**AVIS RELATIF À LA PROTECTION
CONTRE LES EVENTUELS EFFETS NOCIFS ET NUISANCES
PROVOQUÉS PAR LES RAYONNEMENTS NON IONISANTS
GÉNÉRÉS PAR DES ANTENNES ÉMETTRICES STATIONNAIRES**

Commune : MARTELANGE - Exploitant : ORANGE

Rapport n° 659 / 2025

Figure 1 : Vue en plan des lieux de séjour et des points de contrôle

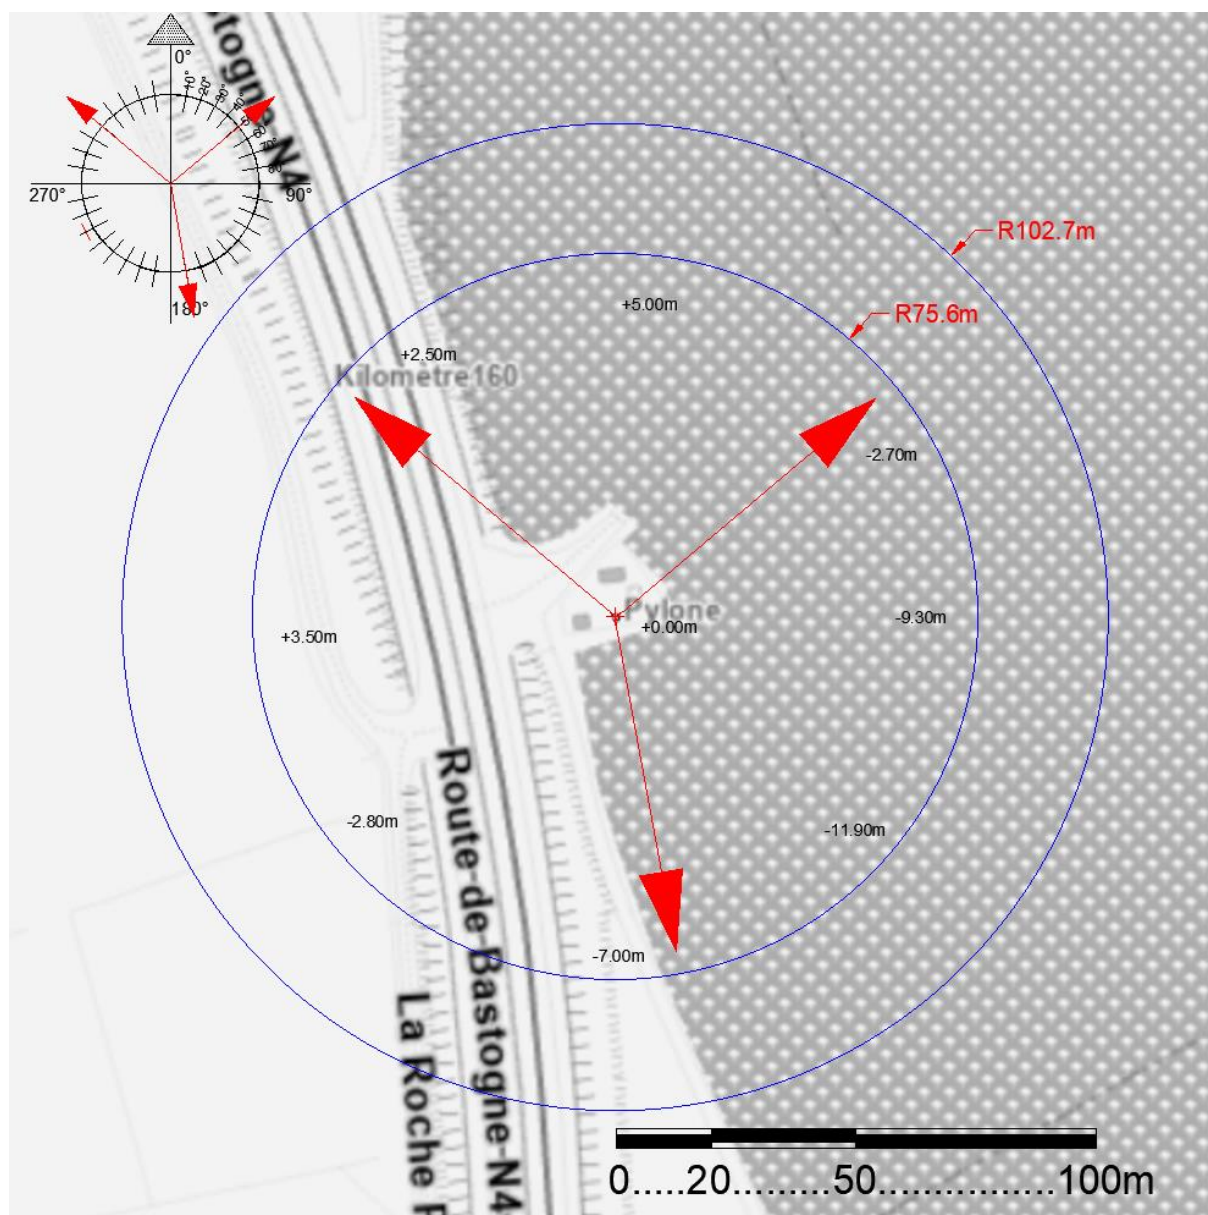
En ce qui concerne les antennes de l'installation mentionnées dans le tableau 1, la distance maximale à laquelle la limite pourrait être atteinte, à l'extérieur, est égale à 81,8 m. S'il n'y a pas de LS à une distance inférieure, les antennes respectent forcément la limite d'immission.

Dans le cas des LS situés à l'intérieur des bâtiments, une atténuation d'obstacle est prise en compte et il en résulte que la distance maximale à laquelle la limite pourrait être atteinte se réduit à 58,1 m.

Figure 2 : Vue en plan des installations d'antennes dans un rayon de 300 mètres autour de l'installation faisant l'objet de la demande d'avis

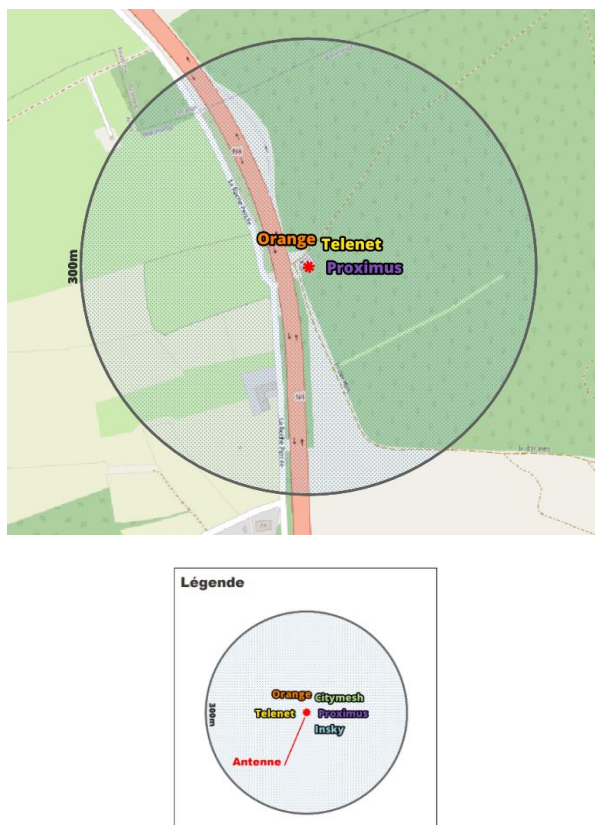
- il y a au plus 4 installations d'antennes émettrices stationnaires présentes dans la zone d'évaluation de 300 mètres de rayon représentée dans la figure 2, y inclus l'installation référencée dans le paragraphe 2 : la limite cumulative définie à l'article 4, §2 du décret est nécessairement respectée dans les lieux de séjour à l'intérieur de la zone d'évaluation de 300 mètres de rayon ;

Compte tenu des considérations ci-dessus, il apparaît que l'intensité du rayonnement électromagnétique généré, dans les lieux de séjour situés dans un rayon de 300 mètres autour de l'installation référencée dans le paragraphe 2, par l'ensemble des antennes émettrices stationnaires de l'ensemble des exploitants du même site d'antennes émettrices stationnaires respecte la limite fixée à l'article 4, § 2 du décret.
